**ПАСПОРТ ДОСТУПНОСТИ
объекта социальной инфраструктуры (ОСИ) № 1
казенное общеобразовательное учреждение**

«Сургутская школа для обучающихся с ограниченными возможностями здоровья»

- 1.1. Наименование (вид) объекта Здание общеобразовательного учреждения.
1.2. Адрес объекта 628416, Ханты-Мансийский автономный округ – Югра, г. Сургут ул. Декабристов, 16.
1.3. Сведения о размещении объекта:
- отдельно стоящее здание 3 этажа, 3538,8 кв.м
- часть здания _____ этажей (или на _____ этаже), _____ кв.м.
- наличие прилегающего земельного участка (да, нет); да; площадь 7397 кв.м.
1.4. Год постройки здания 1986г, последнего капитального ремонта 2018.
1.5. Дата предстоящих плановых ремонтных работ: текущего – не предусмотрено, капитального – не предусмотрено.

**АКТ ОБСЛЕДОВАНИЯ
объекта социальной инфраструктуры
К ПАСПОРТУ ДОСТУПНОСТИ ОСИ № 1
Казенное общеобразовательное учреждение**

Фото №12.

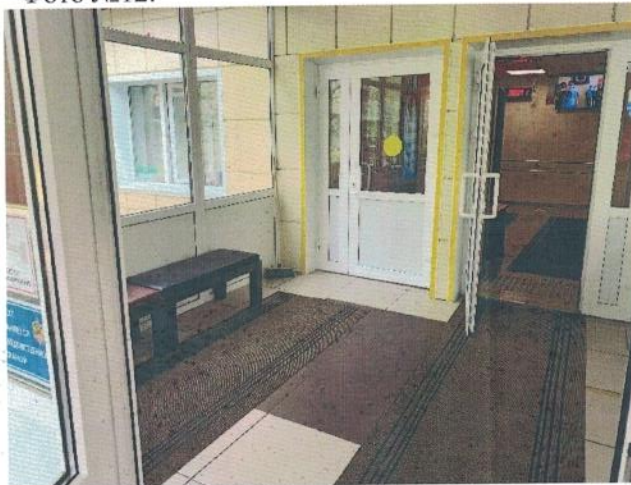
2.4	Дверь (входная).	Есть	7	11-12	Высота порога более 0,014м. Дверные ручки не выделены контрастным по отношению к дверному полотну цветом. Отсутствуют фиксаторы дверей в положении "открыто" и "закрыто".	Все Все К	Понизить порог до 0,014м. Выделить ручки контрастным по отношению к дверному проему цветом. Предусмотреть фиксаторы дверей в положении "открыто" и "закрыто".	Текущий ремонт. Индивидуальное решение с ТСР.

2.5	Тамбур (тамбур-шлюз).	Есть	8	12, 12.1	Высота порога более 0,014м. Отсутствуют дренажные решетки в тамбуре. Отсутствует противоскользящее покрытие по всей площади тамбура.	К Все Все	Понизить порог до 0,014м. Предусмотреть наличие дренажных решеток в тамбуре. Предусмотреть наличие противоскользящего покрытия по всей площади тамбура.	Текущий ремонт. Индивидуальное решение с ТСР.
	ОБЩИЕ требования к зоне		4-8	5-12.1	Отсутствует хотя бы один вход полностью адаптированный для инвалидов.	Все	Адаптировать хотя бы один вход доступный для инвалидов.	Текущий ремонт. Индивидуальное решение с ТСР.

Фото №22.

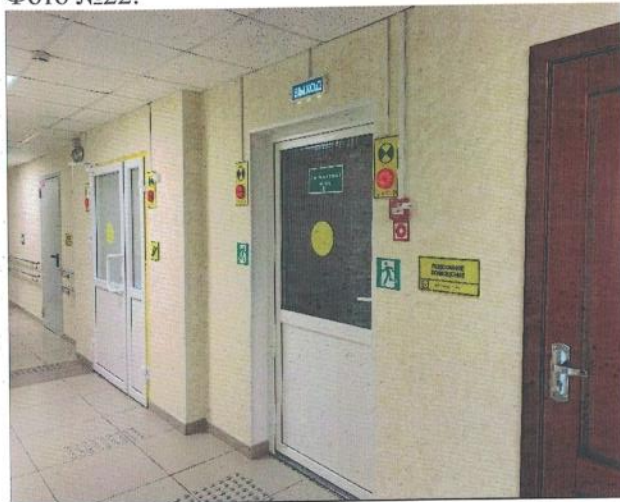
3.6	Пути эвакуации (в т. ч. зоны безопасности).	Есть	13	13-24	Отсутствует низкорасположенная информация о направлении эвакуации на всем пути. Отсутствует фотолюминесцентная визуальная информация на путях движения. Легкие проемы на	Все Все Все	Предусмотреть низкорасположенную информацию о направлении эвакуации на всем пути. Разместить фотолюминесцентную визуальную информацию на путях движения. Предусмотреть	Текущий ремонт. Индивидуальное решение с ТСР.

эвакуационных выходах не имеют по контуру фотолюминесцентного обозначения. На каждом крае проступи эвакуационных лестниц и на поручнях отсутствует фотолюминесцентная разметка. Отсутствует эвакуационное лестничное кресло (стул). Отсутствует ограждение зоны риска на путях движения.	Все К Все	фотолюминесцентное обозначение дверных проемов. Предусмотреть фотолюминесцентную разметку на каждом крае проступи эвакуационных лестниц. Предусмотреть эвакуационное лестничное кресло (стул). Предусмотреть ограждение зоны риска на путях движения.	
	ОБЩИЕ требования к зоне		9-13	13-24	Отсутствует короткий, оптимальный и безопасный путь от входа до зоны целевого посещения.	Все	Обеспечить короткий, оптимальный и безопасный путь от входа до зоны целевого посещения.	Текущий ремонт. Индивидуальное решение с ТСР.

Фото №31.

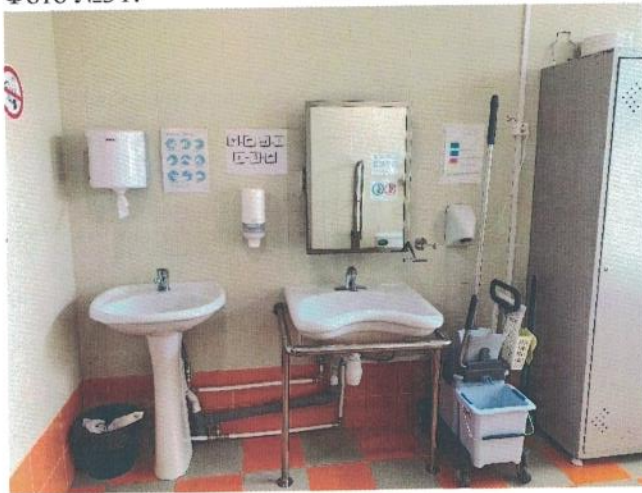
5.1	Туалетная комната.	Есть	17	31-33	Опорный поручень для раковины не соответствует нормативными требованиям. Уборочный инвентарь мешает свободному доступу инвалида на коляске к унитазу и используемому оборудованию. Отсутствует опорная спинка для унитаза. Отсутствует автоматическая или рычажная система смыва. Размещение санфаянса создает дискомфортные условия для пользования инвалидам. Отсутствует поддон с гибким шлангом или биде.	К,О К К, О Все Все Все	Установить поручень для раковины в соответствии с нормативными требованиями. Освободить зону для пересаживания с кресла-коляски на унитаз и доступ к оборудованию. Установить опорную спинку для унитаза. Предусмотреть наличие автоматической или рычажной системы смыва. Предусмотреть размещение санфаянса в соответствии с нормативными требованиями. Оборудовать санузел поддоном с гибким шлангом или биде.	Текущий ремонт. Индивидуальное решение с ТСР.

План прилегающей территории

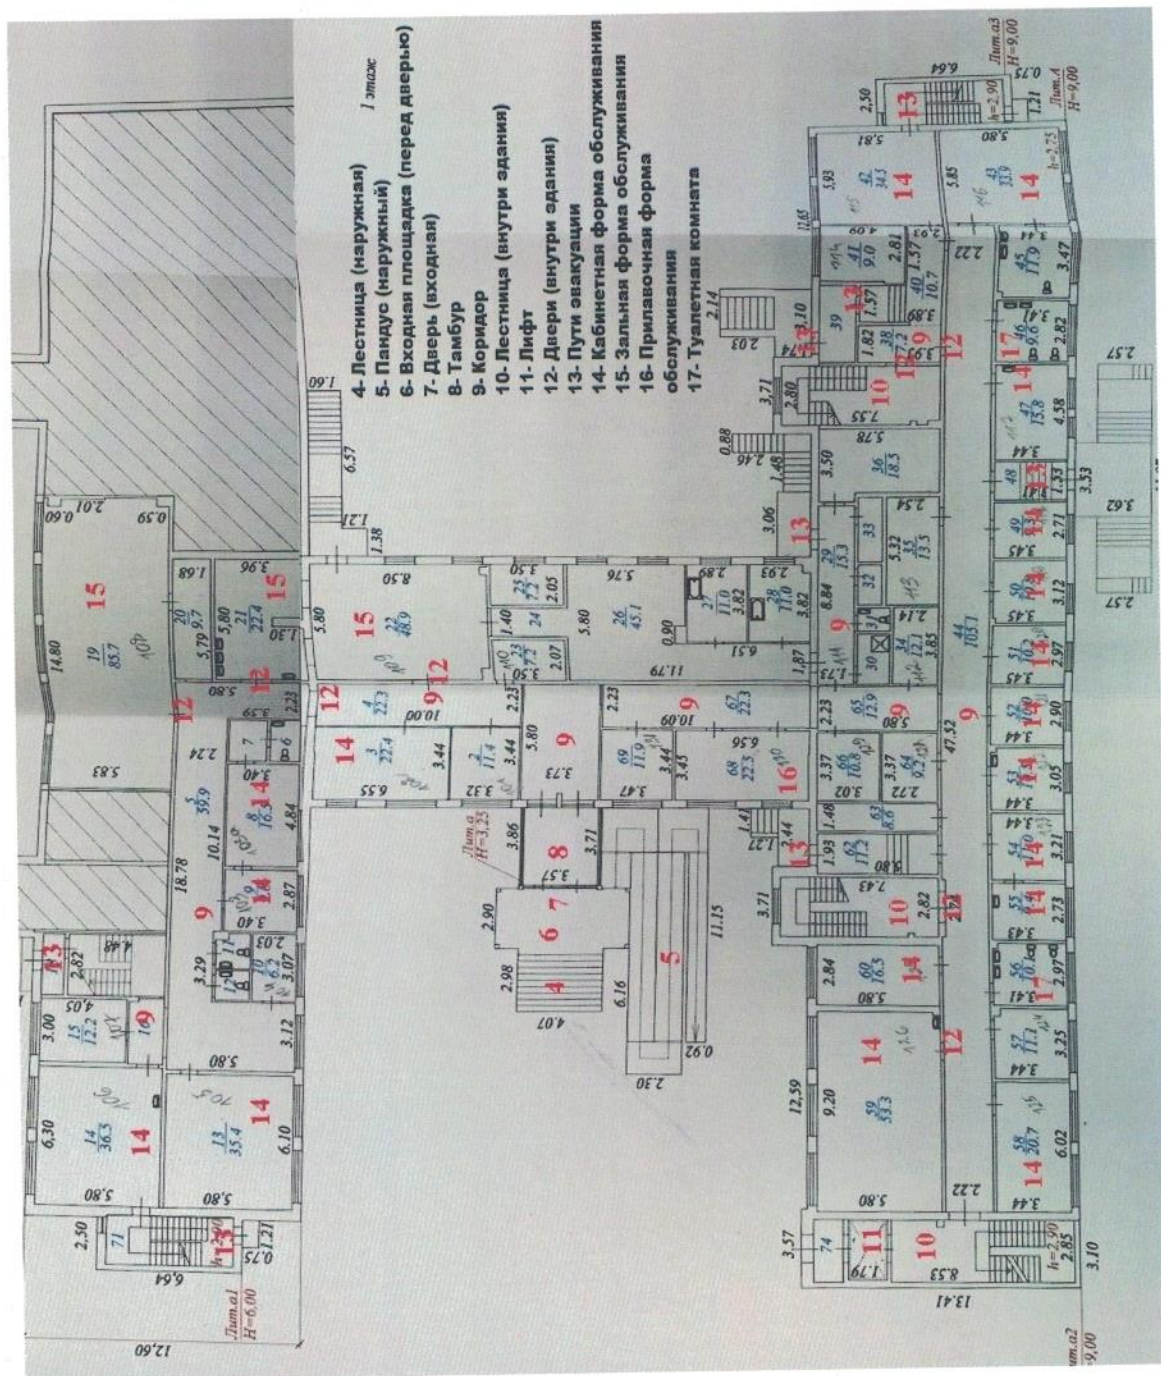
1.1	Вход (входы) на территорию.	Есть	1	1-2	Отсутствует доступные элементы информации об объекте. Отсутствует контактная информация, позволяющая автотранспорту, перевозящему инвалидов попасть на парковку.	Все Все	Предусмотреть наличие доступных элементов информации об объекте. Предусмотреть наличие контактной информации, позволяющей автотранспорту, перевозящему инвалидов попасть на парковку.	Индивидуальное решение с ТСР.

1.2	Путь (пути) движения на территории.	Есть	2	3	Тактильная мнемосхема установлена с нарушением или имеет некорректную информацию.	С	Привести в соответствие тактильную мнемосхему.	Индивидуальное решение с ТСР.

1.5	Автостоянка и парковка.	Есть	3	4	Горизонтальная разметка парковки не соответствует требованиям.	К	Привести в соответствие горизонтальную разметку парковки.	Индивидуальное решение с ТСР.
	Общие требования к зоне		1-3	1-4	Отсутствуют места отдыха на участке.	Все	Рекомендуется предусмотреть места отдыха для инвалидов.	Текущий ремонт. Индивидуальное решение с ТСР.
